监理通知单

工程名称: 山东齐河和乐门业光伏发电工程

编号: ZHJL-SDRLMY-011

事由: 关于光伏区清洗系统的问题

管道未固定

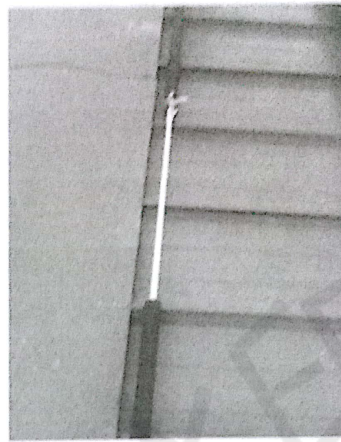
1. 屋面跨越采光带圆拱处管道未固定。
2. 屋面敷设的清洗管道局部保温措施未做到位, 保温材料短缺。
3. 厂区内取水点处清洗管道保温措施不到位、水表未固定、泄水阀安装不合理、进入原厂落水管口处不能高于弯头, 以防进入冬季积水, 损坏弯头。
4. 清洗系统安装完成后必须进行管道试压, 否则不予以验收。
